## Product Change Notification

KBPC bridges are offered in plastic case only, 10/15/25A version combined to one type

**KBPC2500F ... KBPC2516F, KBPC2500W ... KBPC2516W**
**Silicon-Bridge-Rectifiers**  
**Silizium-Brückengleichrichter**

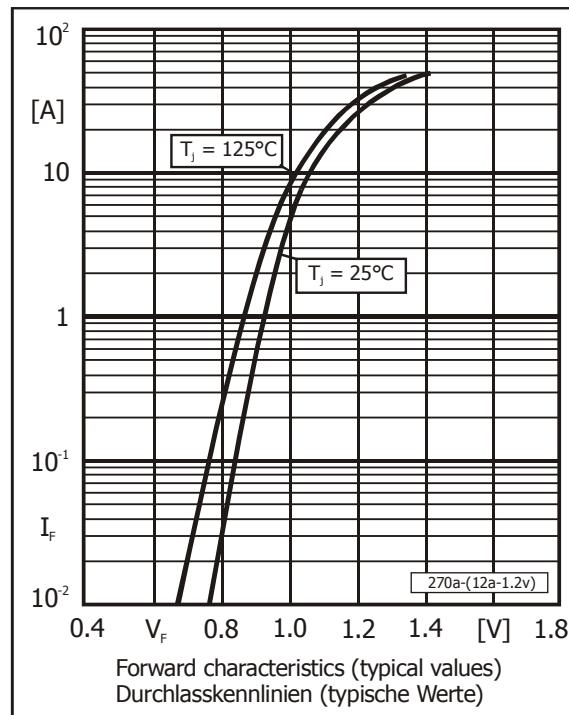
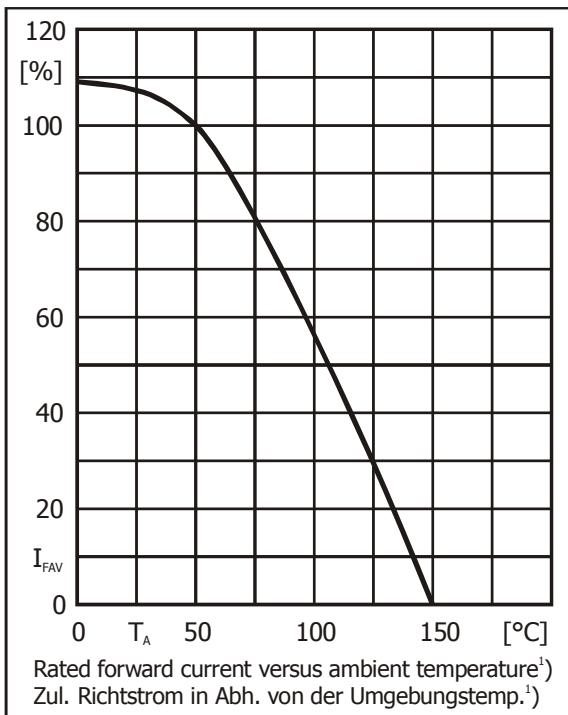
Due to the low request of KBPC bridges in full metal case (index „M“), we are offering those parts effective from October 2007 only in plastic case with metal bottom (index „P“). The version with metal case will be available only on special request. Customers which are currently using the KBPC in metal case should check whether they could switch to the plastic version and change over to it.

Additionally, we will combine the versions KBPC10xx, KBPC15xx and KBPC25xx to one single type, for easier production and logistics. That type will have got the electrical characteristics of the more powerful 25A version and can therefore be used in all of the current applications.
